V Olomouci 22.2.2024

Zadavatel:
Fakultní nemocnice Olomouc
Zdravotníků 248/7
779 00 Olomouc

Vysvětlení zadávací dokumentace č. 9 k veřejné zakázce s názvem „NOVOSTAVBA HLAVNÍ BUDOVY B A VNITŘNÍ DOSTAVBA NÍZKOPRAHOVÉHO URGENTNÍHO PŘÍJMU“

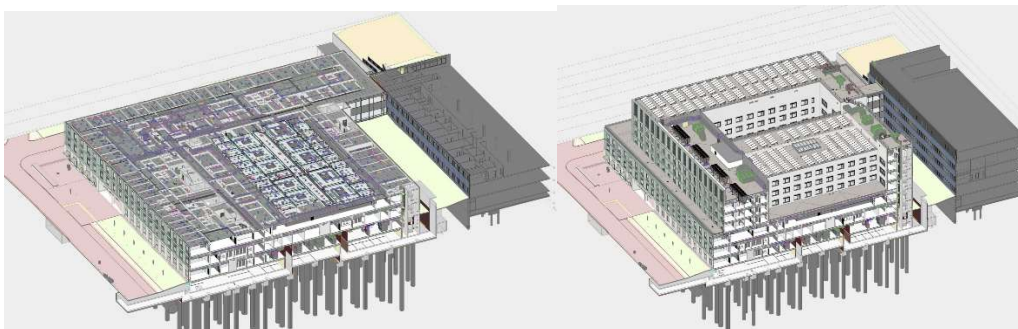
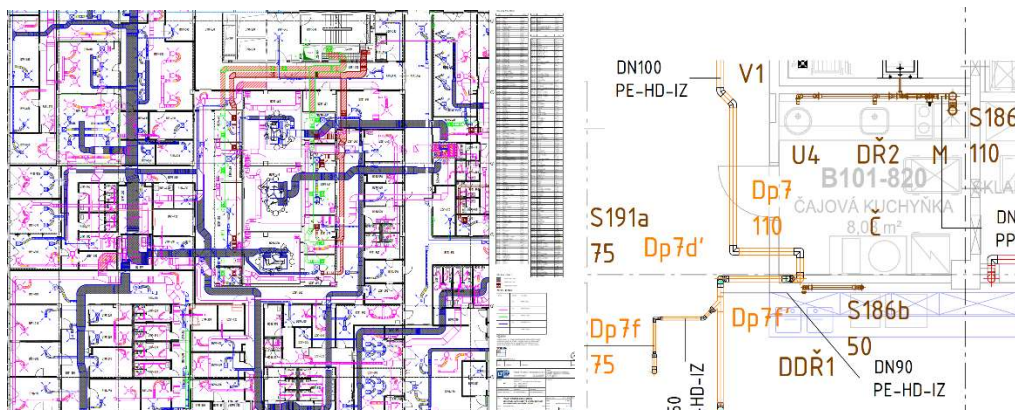
Dotaz č. 3) V návaznosti na odpověď Zadavatele v jeho vysvětlení ZD č. 1, že zhotovitel je povinen udržovat stav BIM modelu v souladu se smlouvou o dílo a zároveň, že součástí předmětu díla je vytvoření takového BIM modelu, Zhotovitel musí upozornit Zadavatele na skutečnost, že tvorba nového BIM modelu na základě 2D DPS výkresové dokumentace bude vyžadovat značné úsilí a čas, který se musí zohlednit v cenění jednotlivých položek pro tvorbu zcela nového LOG300 BIM modelu, který požaduje Zadavatel od Zhotovitele.

Upozorňujeme Zadavatele, že DPS dokumentace byla vytvořena za pomoci 3D federativního modelu, který by mohl sloužit jako podklad pro tvorbu BIM modelu skutečného provedení což sníží vysoké náklady tvorby zcela nového 3D modelu pro tvorbu informačního modelu skutečného provedení.

Žádáme Zadavatele o poskytnutí modelu, který vzniknul v průběhu přípravy smluvní dokumentace pro zhodnocení jeho aktuálnosti a využitelnosti pro realizační fázi projektu.

Facebook LT projektu ukazuje 3D model, který byl vytvořený pro DPS fázi.

DPS výkresy hlavních mechanických systémů TZB jsou v DPS BIM modelu.

Zadavatel uvádí, že součástí předmětu díla je provedení BIM modelu skutečného provedení stavby. Dále zadavatel uvádí, že nemůže uchazeči poskytnout základní model BIM v rozsahu DPS, jelikož jej nemá k dispozici a nebyl předmětem smlouvy na zpracování projektové dokumentace. Projektová dokumentace pro provedení stavby nebyla zpracována metodou BIM, v případě, že zhotovitel projektové dokumentace při projektování použil 3D modelování, bylo to v rámci zefektivnění projekčních procesů, ale k takovýmto 3D modelům nemá zadavatel žádná vlastnická práva a jsou pouze ve vlastnictví zpracovatele projektové dokumentace.

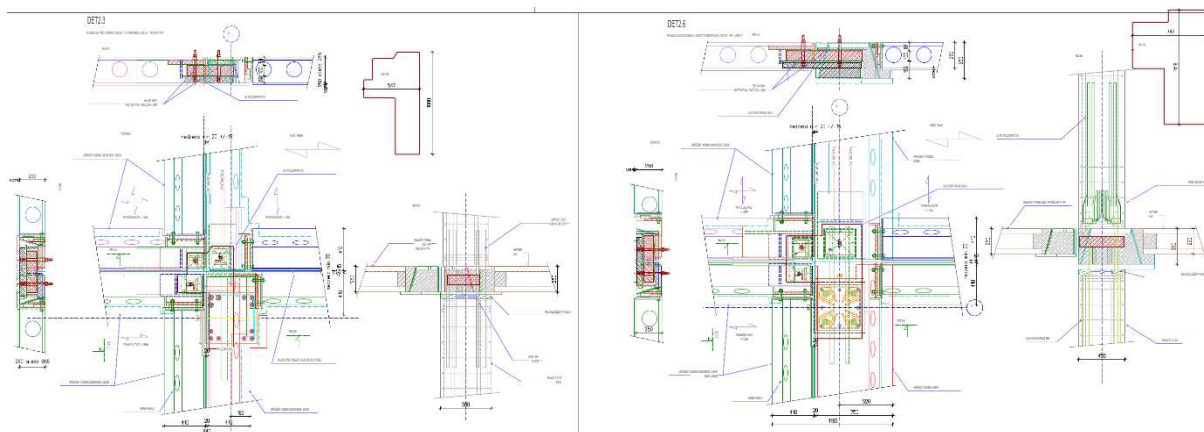
Dotaz č. 6) Předpokládá Zadavatel, že jeho CDE systém bude digitalizovat schvalování (včetně podpisů) těchto základních dokumentů stavby? SoD neobsahuje jasný protokol, který definuje lhůty a strukturu této digitální komunikace, aby byla jednoznačně určena smluvní pravidla řízení komunikace a digitální součinnosti, kterou musí smluvní strany poskytnout v požadovaných lhůtách. Současné přílohy BIM k SoD jsou pouze obecné definice bez jasných smluvních pravidel pro digitalizaci informačních toků, které Zadavatel požaduje.

Ano, Zadavatel uvádí, že zvolený CDE systém bude digitalizovat schvalování základních dokumentů stavby. Schvalování bude probíhat odsouhlasením odpovědných osob v prostředí CDE bez nutnosti použití kvalifikovaného podpisu, kromě případů, kdy to platná legislativa nevyžaduje jinak. Lhůty pro předkládání a schvalování jednotlivých dokumentů se řídí dle smlouvy o dílo. Struktura digitální komunikace bude zhotoviteli upřesněna po výběru konkrétního CDE systému.
